# ALFI GREEN S.R.L.

Impianto Agrivoltaico Avanzato denominato "Bandissolo" da 24.979,5 kWp, abbinato a un sistema di accumulo elettrochimico da 12.000 kW, opere connesse ed infrastrutture indispensabili

Comuni di Argenta e Portomaggiore (FE)

Documento di risposta alla richiesta di verifica di completezza documentale

Figura 1

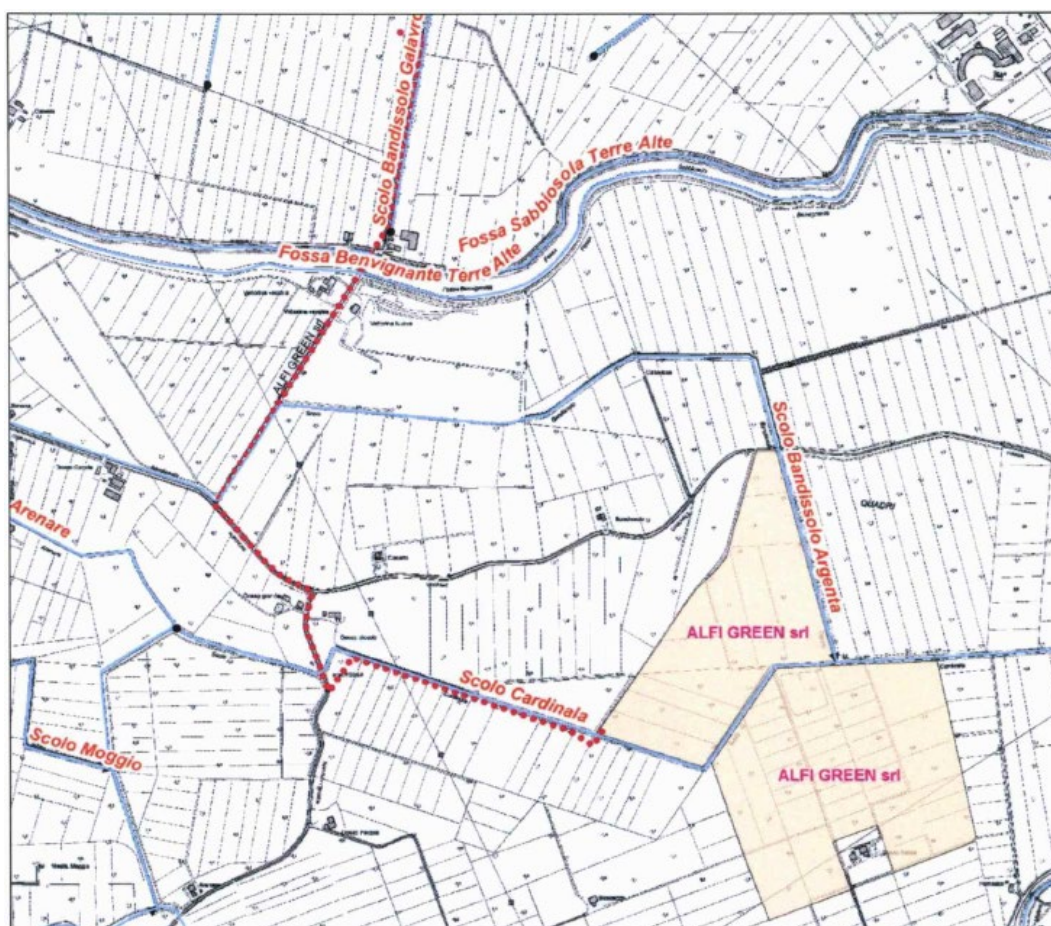
Dall'esame della documentazione inoltrata, si è potuto constatare che la stessa è risultata carente dei particolari delle singole interferenze tra il cavidotto elettrico di connessione alla RTN e le linee idrauliche demaniali in gestione al Consorzio, di seguito riportate:

- 01 - Attraversamento dello Scolo Cardinàla
- 02 - Parallelismo con lo Scolo Cardinàla
- 03 - Attraversamento dello Scolo Cardinàla
- 04 - Attraversamento dello Scolo Bandissolo Argenta
- 05 - Parallelismo con lo Scolo Bandissolo Argenta
- 06 - Attraversamento della Fossa Benvignante Terre Alte
- 07 - Attraversamento della Fossa Sabbiosola Terre Alte
- 08 - Parallelismo con lo Scolo Bandissolo Galavronara

*Tutte le opere che andranno ad interferire con i canali di bonifica, sia attraversamenti che parallelismi, dovranno essere progettate nel rispetto di quanto previsto dall'art. 4 del Regolamento consorziale in materia di concessioni e potranno essere autorizzate da questo Ente previa presentazione di specifici elaborati grafici in scala adeguata ed opportunamente quotati con valori altimetrici riferiti al l.m.m. (l.m.m. +10,00).*

*A tale scopo, in fase di progettazione, la Società dovrà prendere contatti con i tecnici consorziali competenti sul territorio, in modo da poter individuare tutte le canalizzazioni effettivamente interessate dalla posa del cavidotto.*

La Società Alfi Green S.r.l. prende atto delle osservazioni formulate dal Consorzio di Bonifica della Pianura di Ferrara e conferma che, nei tempi opportuni, procederà a presentare gli elaborati con il dettaglio richiesto e opportunamente riferiti con i valori altimetrici indicati per la richiesta di concessione.

Si precisa, tuttavia, che i requisiti relativi agli attraversamenti dei canali, ai parallelismi delle linee interrato, nonché alle opere fuori terra, sono stati già tenuti in debita considerazione nella fase di progettazione definitiva dell'impianto, come illustrato nei seguenti elaborati presenti nella cartella 02\_PROGETTO:
